## 改善箇所説明図

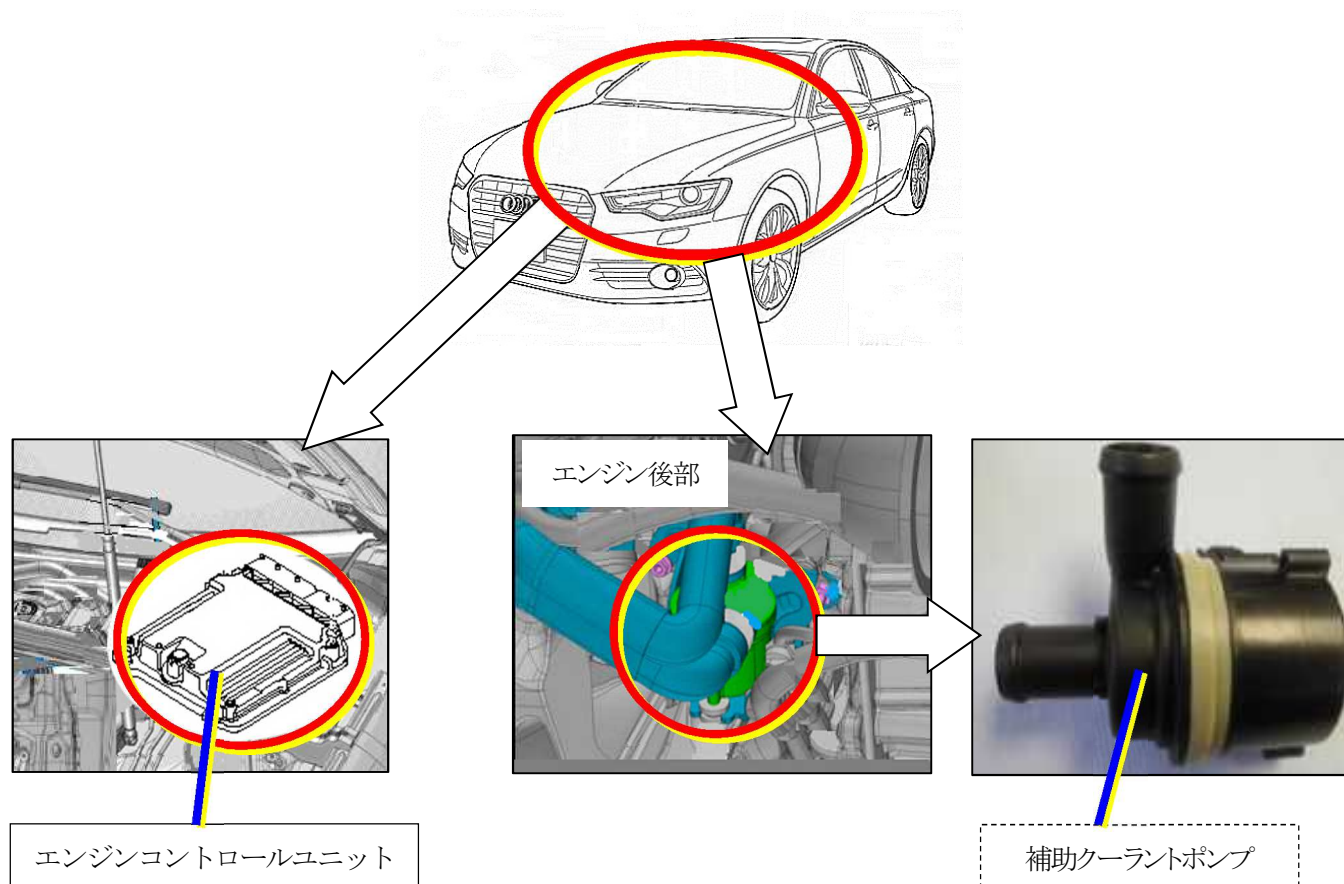
### 基準不適合発生箇所

エンジン冷却装置において、補助クーラントポンプの湿度に対する対応策が不十分なため、ポンプ内に湿気が蓄積し、ポンプ内の電子基板が水分に浸食されることがある。そのため、電子基板が浸食及び短絡し、最悪の場合、火災に至るおそれがある。

### 改善の内容

全全車両、補助クーラントポンプを点検し、旧品が取り付けられている場合は対策品に交換する。また、エンジンコントロールユニットの制御プログラムを対策プログラムに書き換える。
